瑞丽市瑞城雅苑建设项目规划变更批前公示

项目名称：瑞丽市瑞城雅苑建设项目

规划审批事项：《建设工程规划许可证》变更。

变更前总平面布置图　　变更后总平面布置图

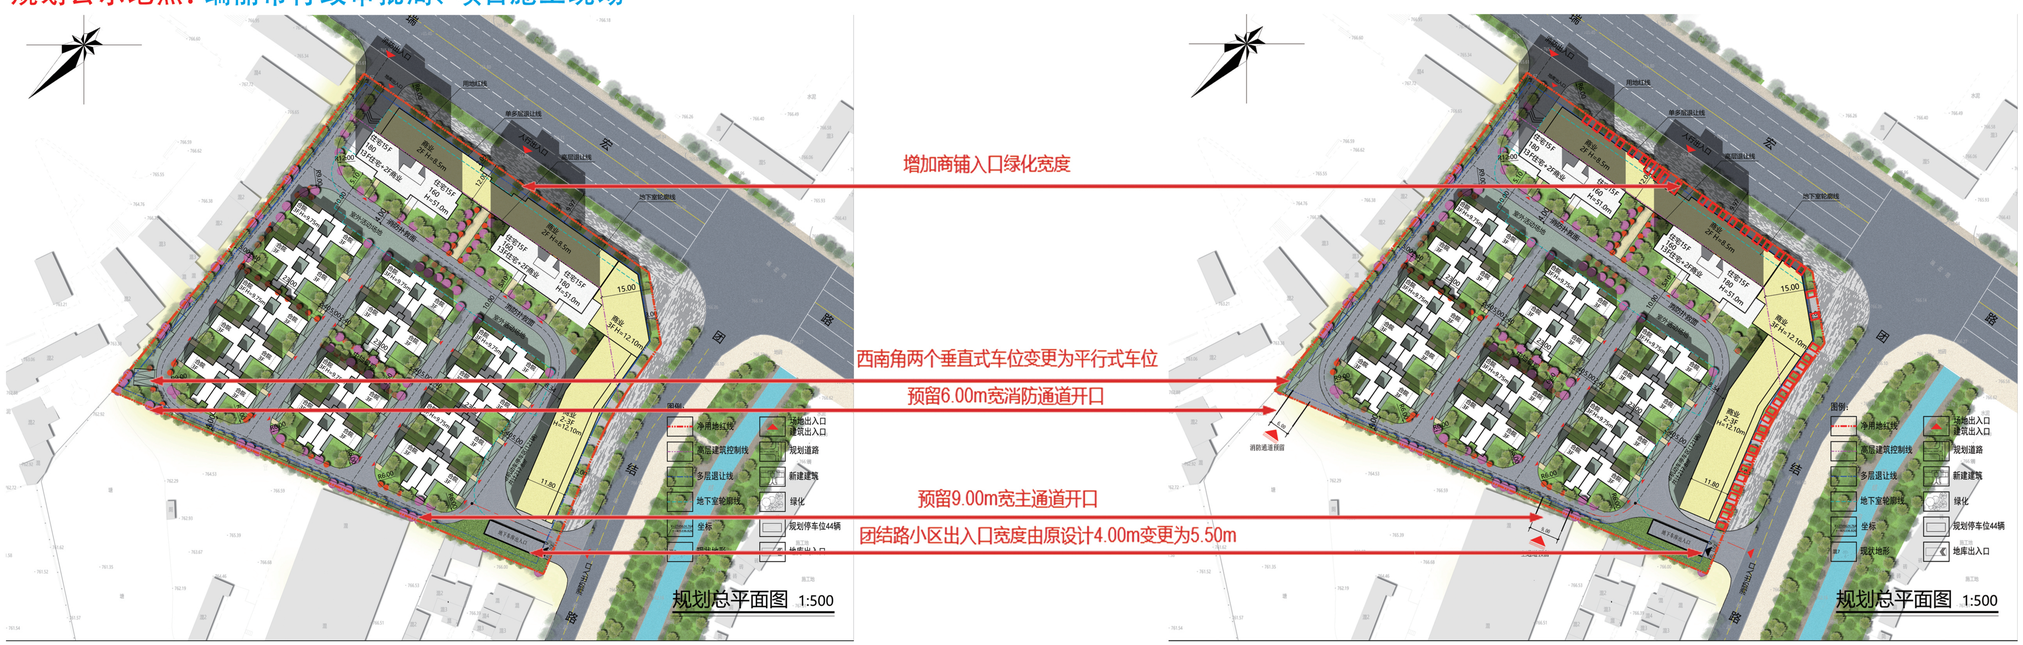
1.团结路小区出入口宽度由原设计4.00m变更为5.50m；

2.于地块南侧预留两个开口，分别为消防通道开口预留（6m宽）、主通道开口预留（9m）；

3.由于以上两条内容变更，导致地块内绿地率和局部车位位置发生变更，变更内容如下：

西南角两个垂直式车位变更为平行式车位；绿地率由原设计30.02%变更为30.01%。
